**Projet de Dragage et extension du port de plaisance de
Vallabrègues
présentée par Communauté de Communes
Beucaire Terre d'Argence**

**Avis de l'autorité environnementale
sur le dossier présentant le projet
et comprenant l'étude d'impact**

N° : 2016-001887

Avis émis le 29 MARS 2016

Projet de plan d'extension de la halte nautique

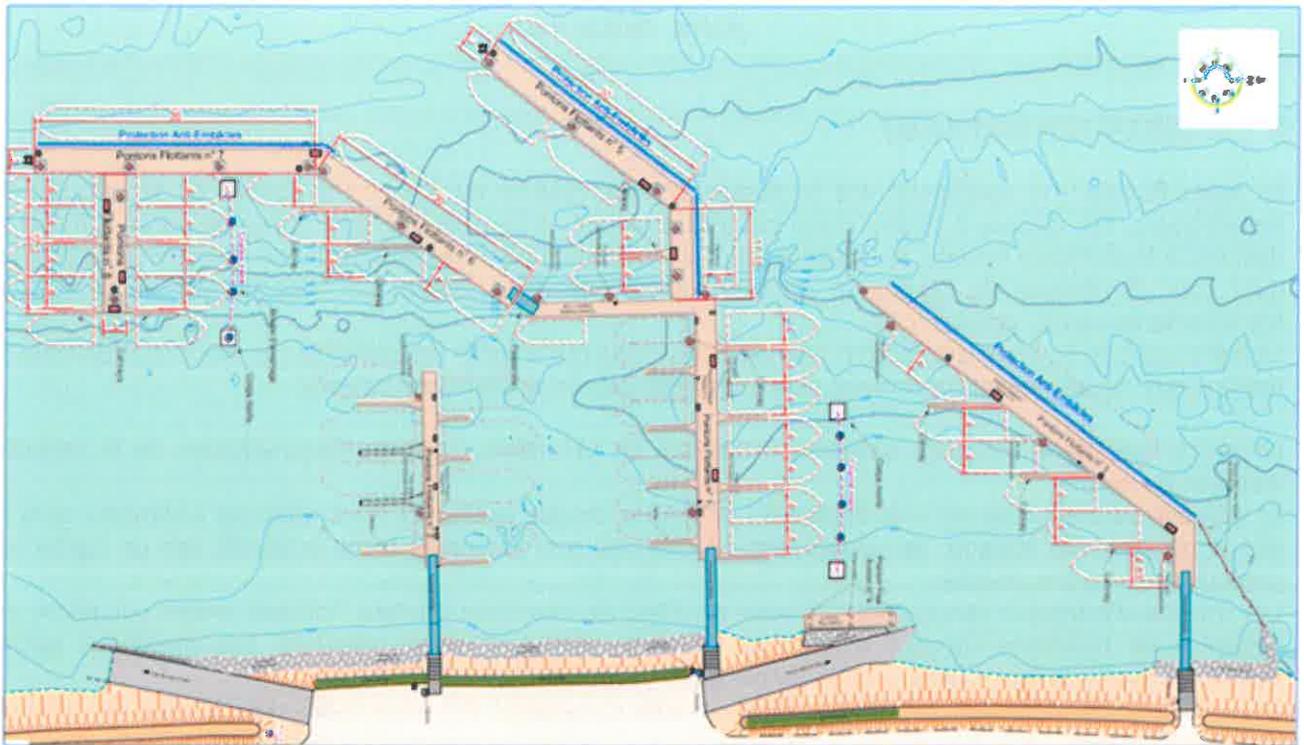
Il convient cependant de noter que la description du projet et des travaux est peu claire, parfois contradictoire (il est indiqué en page 4 que la halte dispose à ce jour de 35 places et en page 7 que la capacité d'accueil doit passer de 20 à 35 places), et incomplète (nombre et dimensions des pontons, emprise, nombre de places, profondeur de tirant d'eau visée pour le port, estimation du temps de dragage...); elle nécessite de se reporter au plan d'ensemble pour trouver les informations comme la capacité future de la halte, indiquée à hauteur de 17 emplacements existants et 36 en projet, soit 53 places. Des informations complémentaires sont également à rechercher dans la réponse faite par le maître d'ouvrage aux demandes de compléments du service instructeur.
